PLAN **L**OCAL
INTERCOMMUNAL

Révision allégée n°4
Dossier d'arrêt de projet – 5 mars 2026

NOTICE DE PRESENTATION

1. Saint-Domineuc – réduction d'un EBC – lieu-dit Dollon

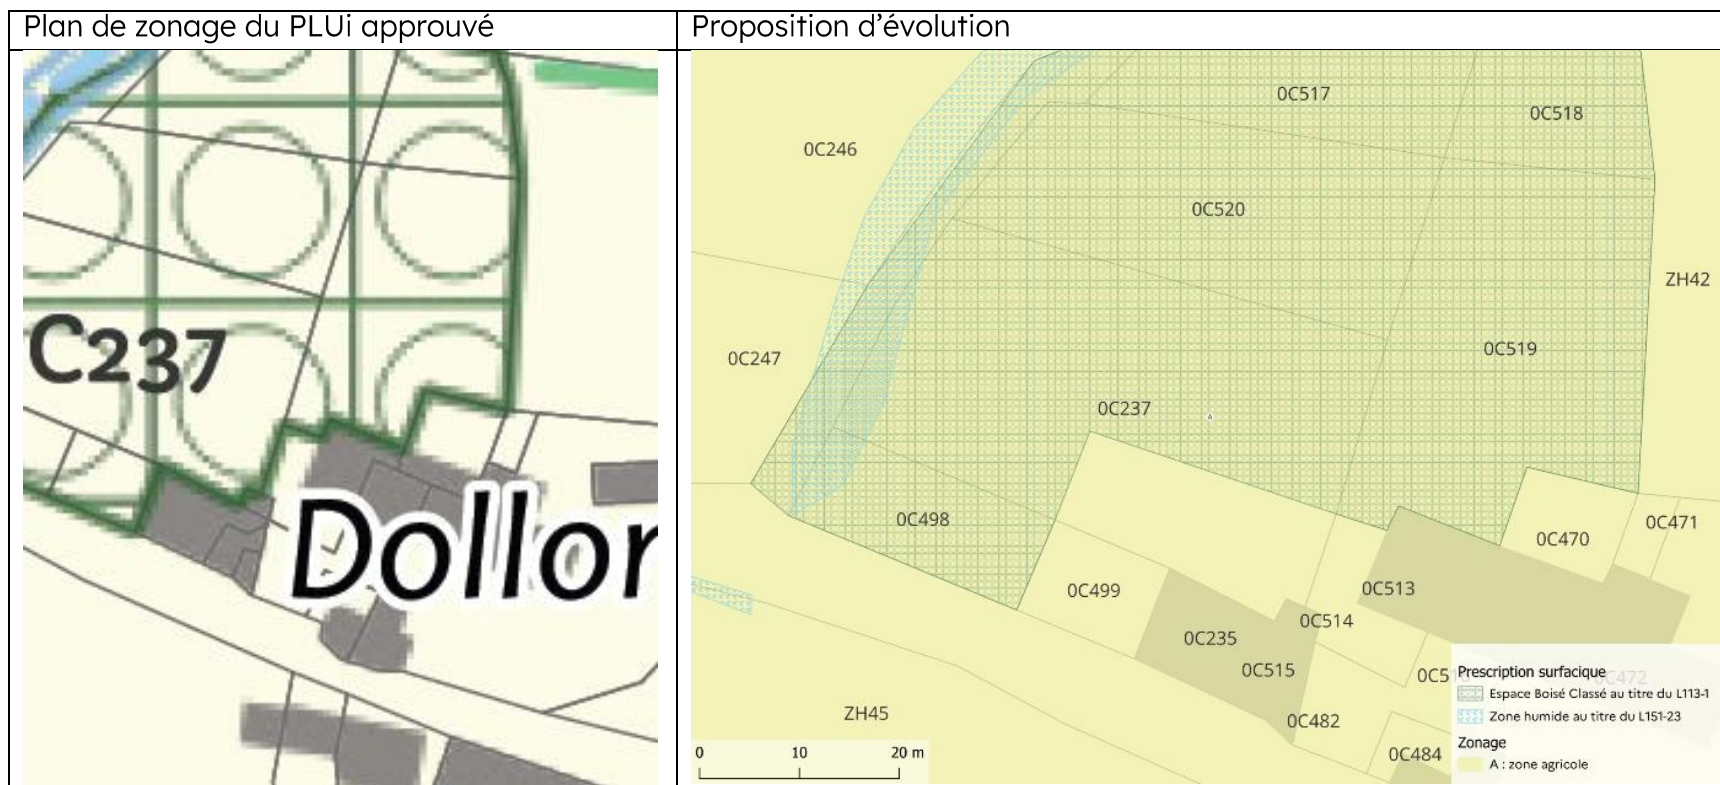
Lors de l'élaboration du PLUi, une version du PLU communal, celle datant de 2018, et donc antérieure à la modification simplifiée n°1 du PLU de Saint-Domineuc, avait été reprise. Ainsi, cet EBC avait été réintégré par erreur dans le PLUi. Par ailleurs, la méthode de délimitation des EBC précise que ceux-ci ne doivent pas être délimités *« dans un rayon de 15m autour des constructions existantes afin de permettre leur entretien et leur évolution. »*

- De reprendre le périmètre de l'EBC tel qu'il figure dans la dernière version du PLU communal de Saint-Domineuc
- De tenir compte de la distance minimale de 15 mètres par rapport au bâti pour la définition des Espaces Boisés Classés, conformément à la méthode retenue dans le PLUi.

Il est ainsi proposé de retirer l'Espace Boisé Classé des parcelles C499 et d'une partie de la parcelle C237, représentant une surface d'environ 400 m², tel que présenté ci-dessous.

2. Dingé – La Poterie

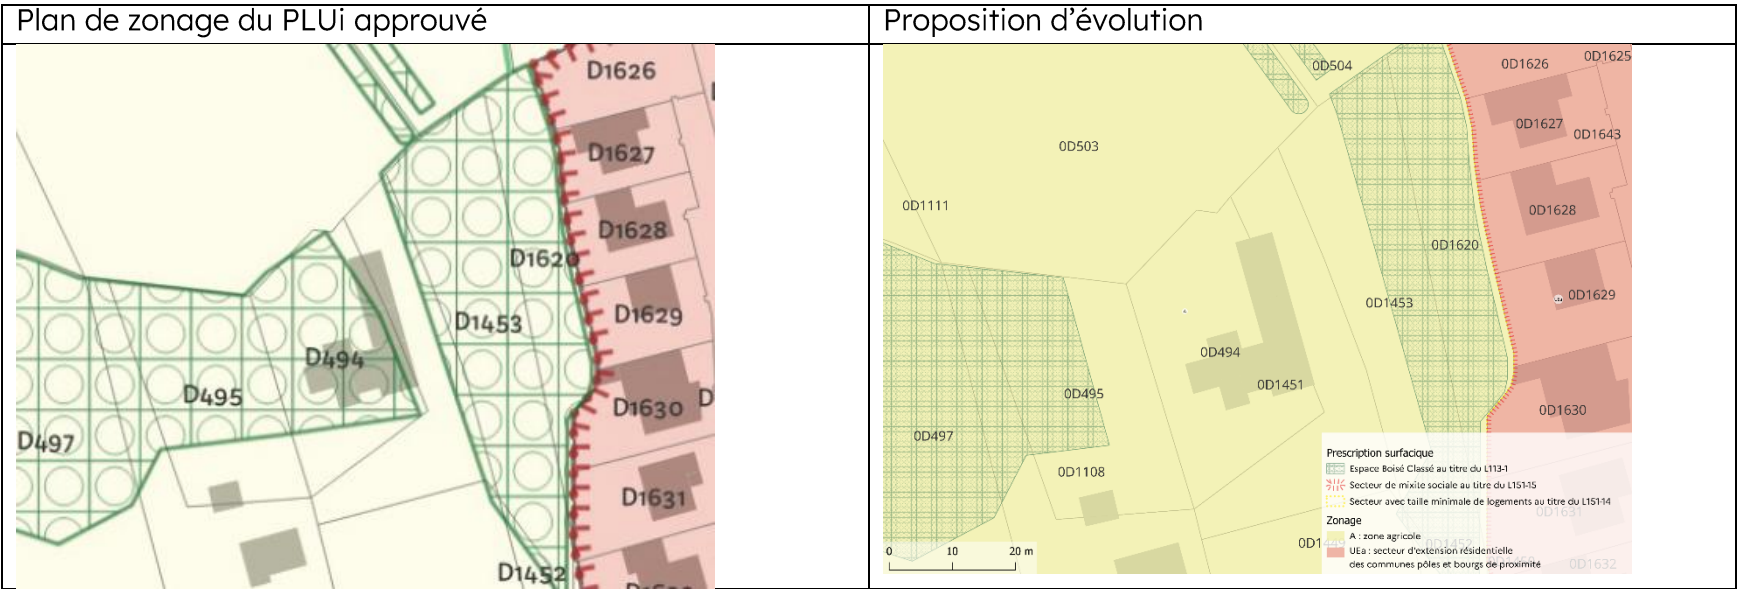
Toutefois cette même méthode précise que les EBC ne sont pas délimités « *dans un rayon de 15m autour des constructions existantes afin de permettre leur entretien et leur évolution* ». La parcelle D494 inclut pourtant une construction d'habitation.

En conséquence, il est proposé de réduire le périmètre de l'EBC en respectant un recul de 15 mètres par rapport à la construction. Cette évolution représente une réduction de surface d'environ 1 400 m², telle qu'illustrée sur le document graphique ci-dessous.

Plan de zonage - PLUi en vigueur

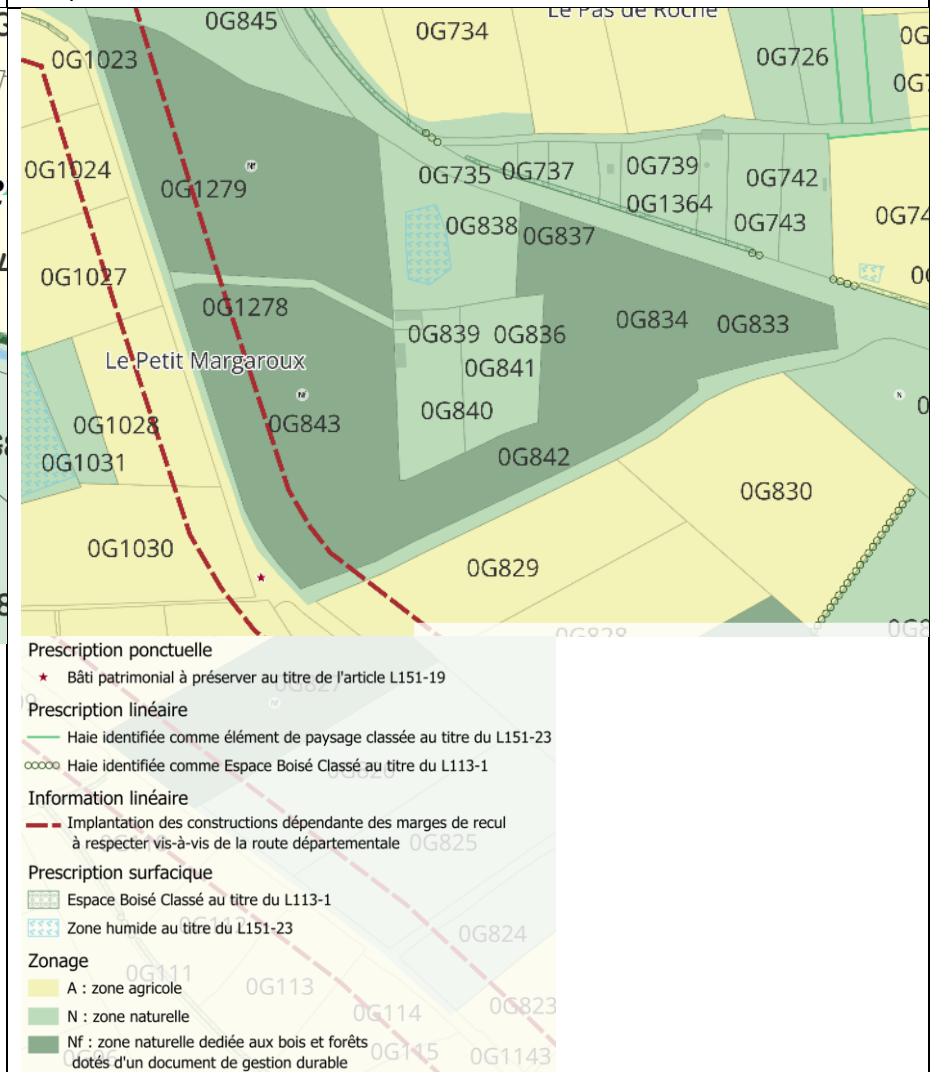
Au regard de sa taille réduite et de son emplacement, le maintien de ce classement en EBC n'apparaît plus pertinent. Cet EBC n'est en effet plus justifié car ne répond pas aux cas (1), (2) et (3) précédemment détaillés :

- Cet espace n'était pas classé en EBC dans le PLU de Dingé (1)
- Il ne s'agit pas d'un boisement conséquent de plus de 20ha (2).
La surface de l'espace boisé classé concerné est de 4600 m².
- Enfin, il ne s'agit pas non plus d'un périmètre d'intérêt écologique (3) :
 - o Il n'y a pas de classement en ZNIEFF de type I et de type II sur cette parcelle ;
 - o Il ne s'agit pas non plus d'un « réservoir de biodiversité *principaux identifiés par la trame verte et bleue du SCoT du Pays de Saint-Malo.* »
Dans le SCoT des Communautés du Pays de Saint-Malo, le secteur semble exclu des « réservoirs de biodiversités principaux. A noter le SCoT s'applique dans un rapport de compatibilité au PLUi.

Cette parcelle ne répondant pas à la méthode de définition du PLUi, il est proposé retirer le classement en « Espace Boisé Classé ».

3.2. Dingé – la Butte D’ille

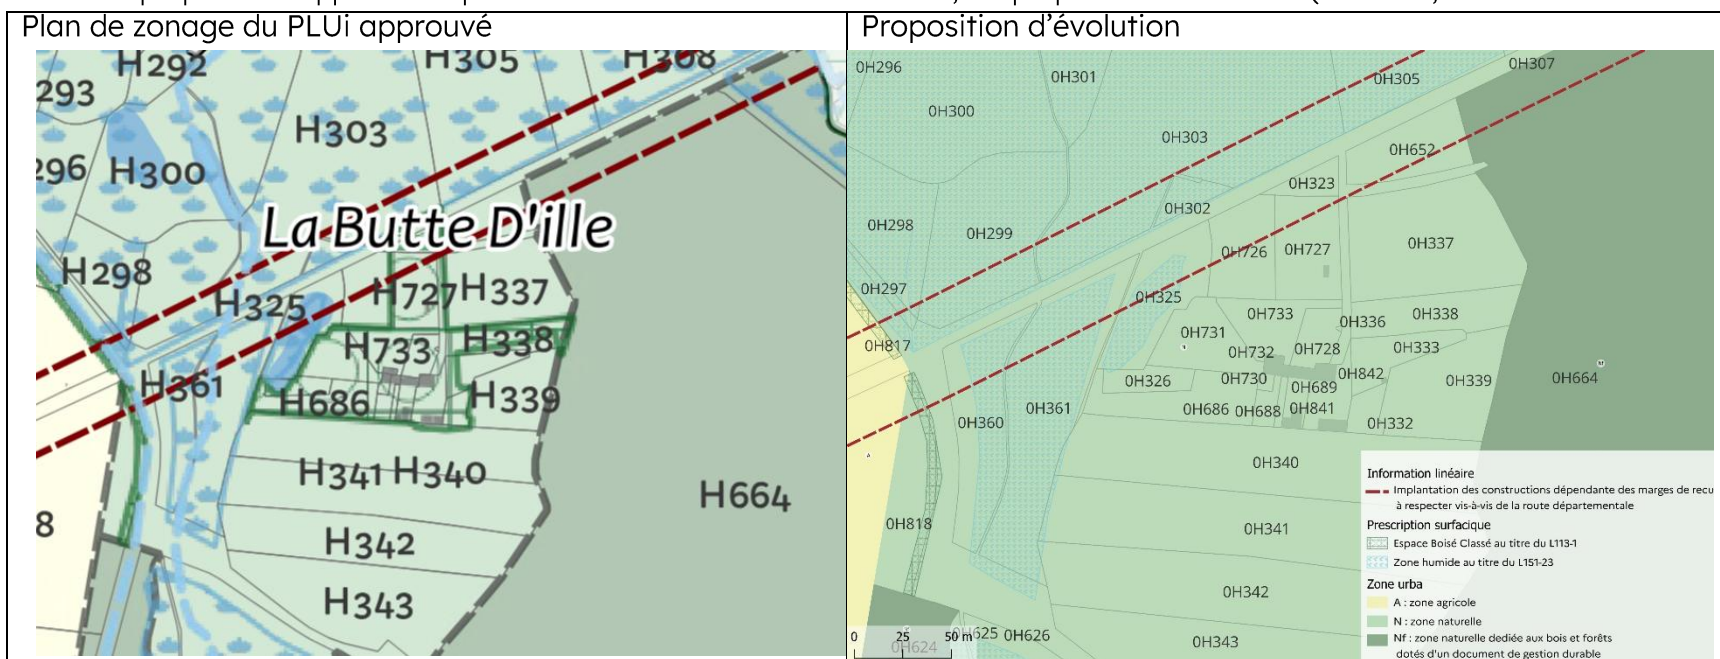
Dans la continuité du déclassement proposé au lieu-dit « Petit Margaroux », le secteur de la Butte D'ille situé en zone Natura 2000, l'ensemble de l'Espace Boisé Classé y a été supprimé (comme précédemment détaillé). Il reste un résidu d'Espace Boisé Classé, situé hors zone Natura 2000 : au regard du déclassement global du secteur, le maintien de ce secteur en EBC n'est plus pertinent.

Depuis le déclassement des EBC sur les parcelles voisines, ce secteur ne répond plus aux conditions de classement précédemment citées (1), (2), ou (3) :

Il est ainsi proposé de supprimer l'Espace Boisé Classé situé à la Butte D'Ile, tel que présenté ci-dessous (environ 1,2 hectare de réduction) :
